**TAMPEREEN KAUPUNKI**
KAUPUNKIYMPÄRISTÖN PALVELUALUE

ERKKILÄNTIE		Ylan päätös:	
X (JUSSINKYLÄ) – XV (TAMMELA A)		Suunnittelupäällikön päätös:	
		/ §	
		Muutos	C/14.9.2026
		Tark.	
		Hyv.	
		Pvm.	11.9.2024
RAKENNUSSUUNNITELMA Katujärjestelypiirustus 1:500		Korvaa piir.n:o	
		Ark.n:o	
		Piirt. T. Rintala Suunn. J. Uimonen Tark. M. Kytölä	Piir.n:o 1/21643/1

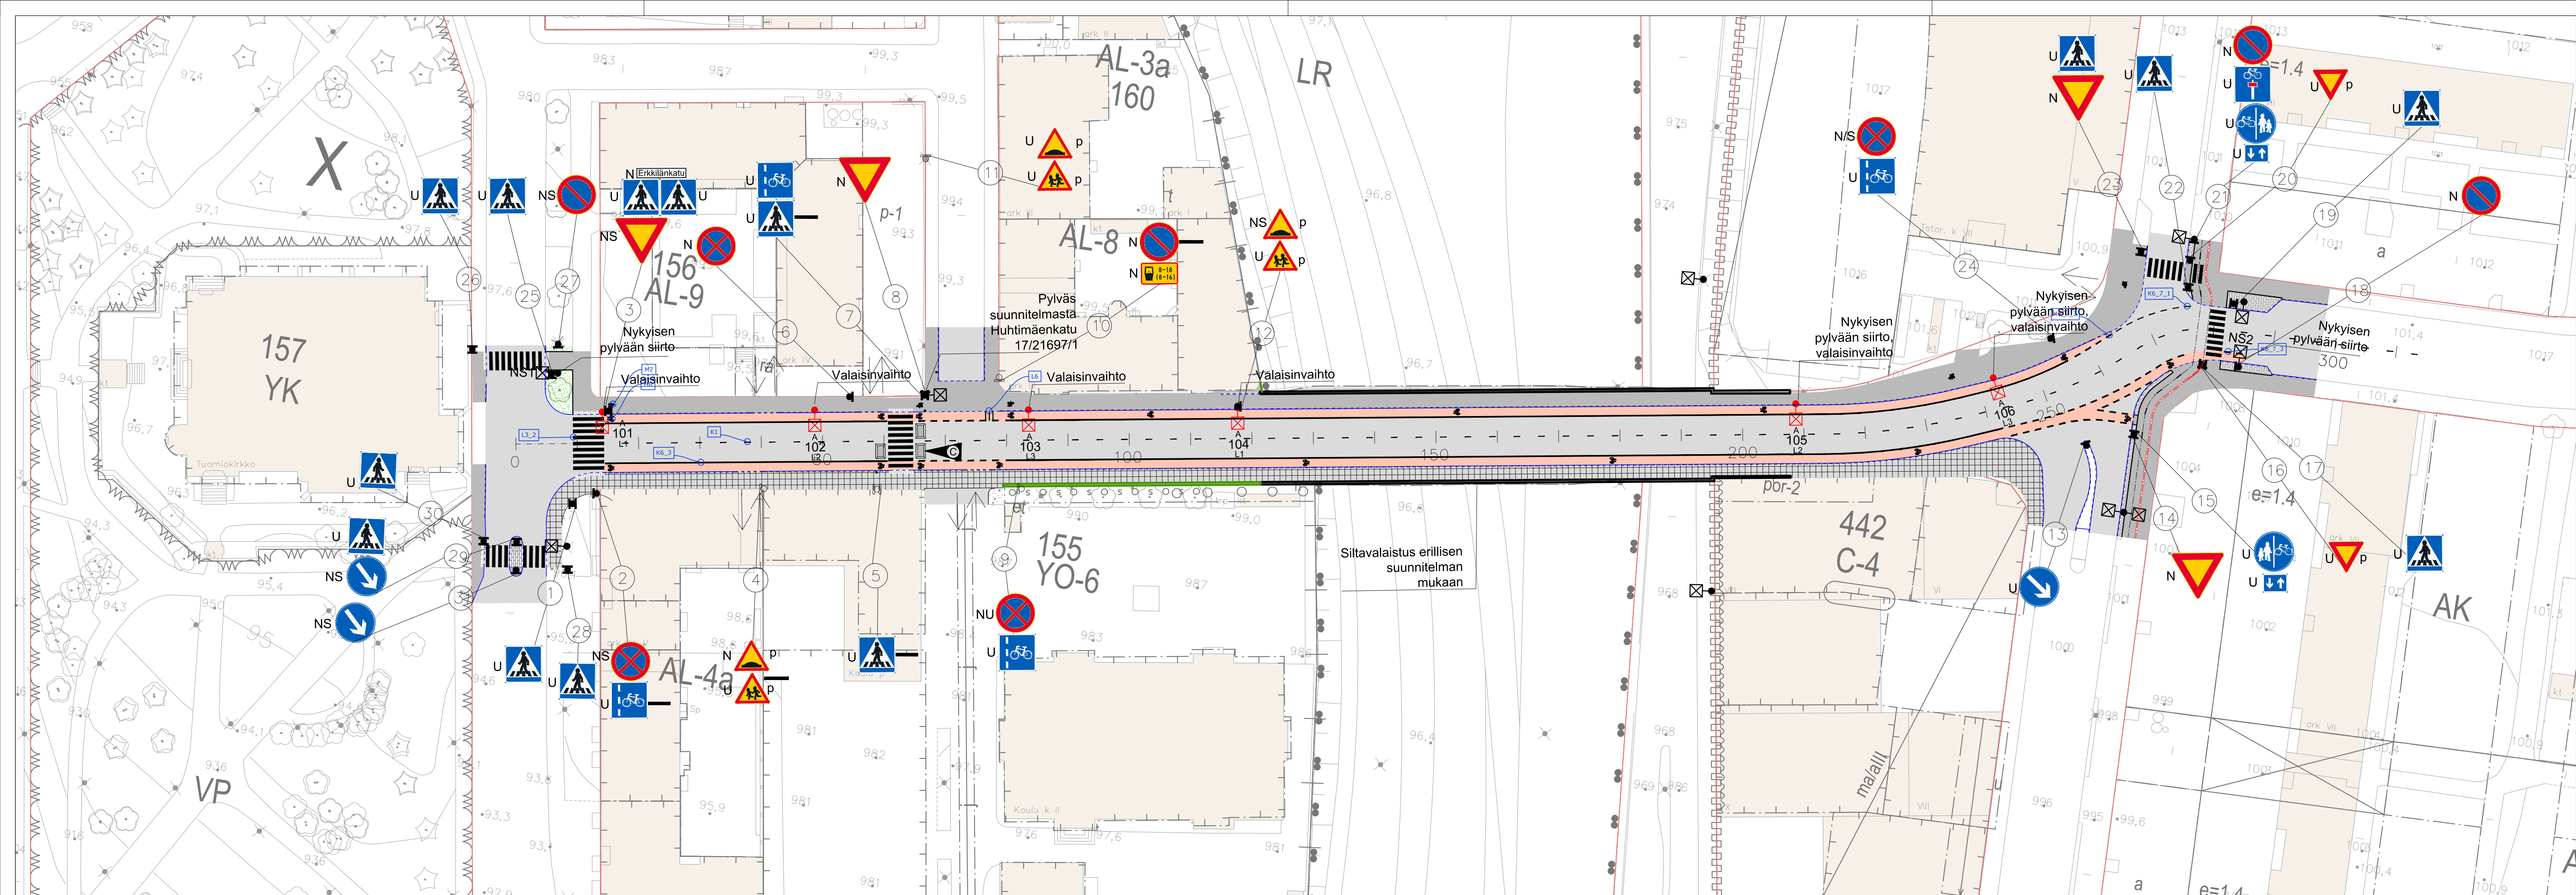
C	Lisätty tynnyhidaste	J.Lähde	14.9.2026
B	Rautatiekadun saarekkeen siirto. Lisätty merkit 28-31. Suojatiemerkit kaksipuoleisina. Pyöräkaistan tiemerkinä muutokset Erkkiläntien ja Rautatiekadun liittymässä. Siirretty merkki 2.	V.Pajunen	6.5.2026
A	Merkin 12 asennus valaisinpylvääseen. Merkki 3 suojatiemerkit yksipuolisena 2kpl. Heräteraidat L6 tiemerkinä	T. Rintala	14.3.2025
